COMMUNE D'ISSY-LES-MOULINEAUX (92)

Projet Issy Cœur de Ville

Enquête publique unique du 11 juin 2018 au 13 juillet 2018 relative à :

RAPPORT D'ENQUÊTE

Scénario de référence :
Permis de Construire

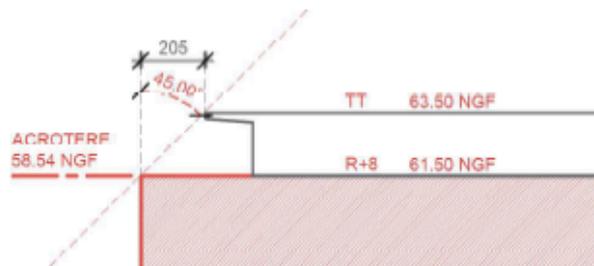
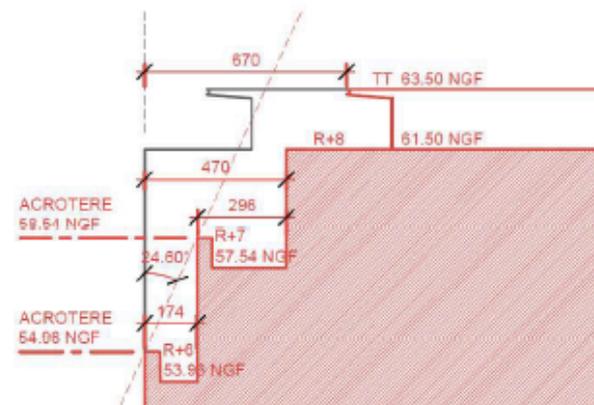
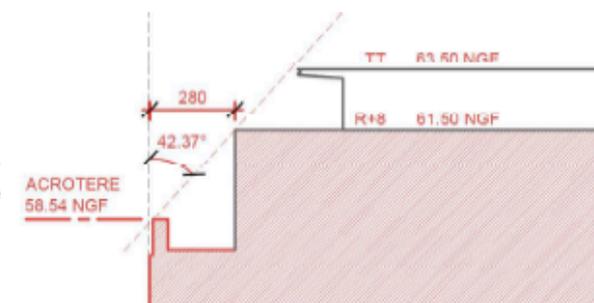
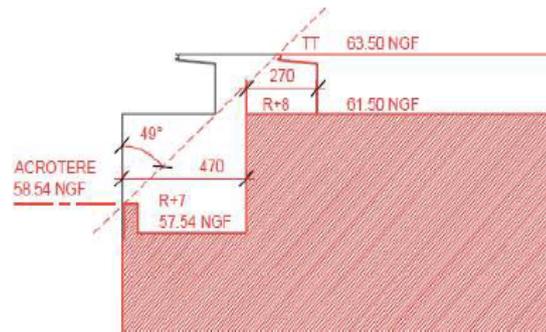
La Commission souhaite avoir toutes précisions utiles à sa compréhension de la modification de l'alignement sur la rue du Général Leclerc.

Par ailleurs, la Commission souhaite que soit étudiée l'implantation des locaux techniques en terrasse avec un retrait plus important.

Après avoir étudié trois scénarios de modifications de l'implantation de l'attique du bâtiment B1 sur la rue Victor Hugo et rue de la République, afin de réduire la perte d'ensoleillement, le maître d'ouvrage fait trois propositions de modification de l'immeuble B1 : « *Aussi, afin de poursuivre le travail de réduction des impacts du projet sur l'environnement, les pétitionnaires s'engagent à déposer un permis de construire*

modificatif, dès la purge des autorisations administratives actuellement en cours d'instruction, intégrant :

Ces propositions de modification de l'immeuble B1 s'accompagnent de coupes cotés en deux dimensions, matérialisant ainsi les propositions de retrait en attique et leurs impacts sur l'ensoleillement.

Scénario n°1 :
Retrait des deux derniers niveaux selon un angle de 24,6° au R+6 et 45° au R+7

Scénario n°2 :
Retrait du dernier niveau selon un angle de 42,4° (soit 2,80m) et suppression de la façade de la terrasse au R+7

Scénario n°3 :
Retrait du dernier niveau de 4,70m

Les simulations d'ensoleillement de la façade riveraine du 9 au 15 rue Victor Hugo pour les trois scénarios ont donné les résultats suivants :

Scénario	Heures d'ensoleillement (annuel)	Amélioration de la Perte d'ensoleillement / PC (%)	Impact Surface / PC (m ² SDP)
PC	1337	-	-
V1	1471	12%	- 361
V2	1471	12%	- 159
V3	1437	9%	- 216

**Scénario de référence :
Permis de Construire**

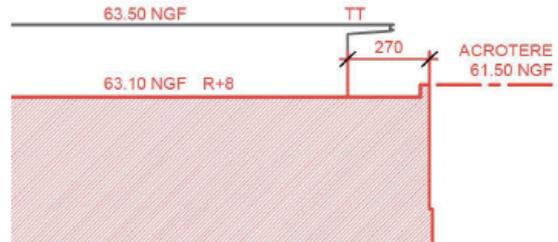
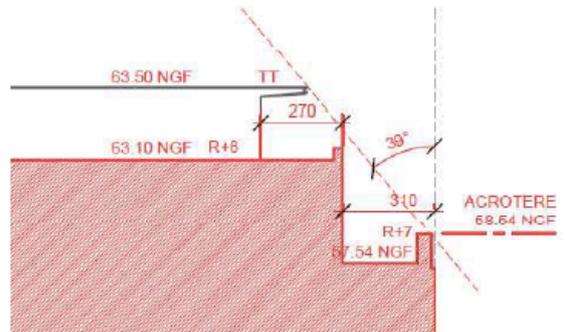
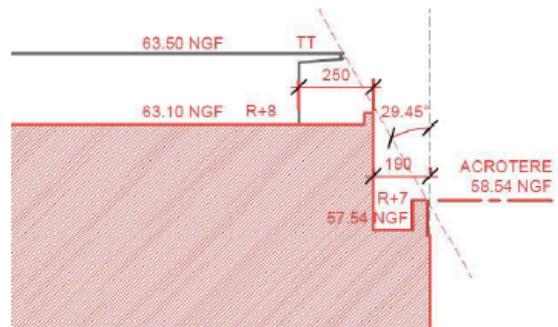
L'exercice réalisé sur la rue Victor Hugo a été reproduit sur l'avenue de la République. Les scénarios étudiés sont les suivants :

**Scénario n°1 :
Retrait du dernier niveau de 3,10m et création
d'une terrasse au R+7 côté Sud**

**Scénario n°2 :
Retrait du dernier niveau de 1,90m et création
d'une terrasse au R+7 côté Sud**

Les simulations d'ensoleillement des façades riveraines du 4 au 10 avenue de la République ont donné les résultats suivants :
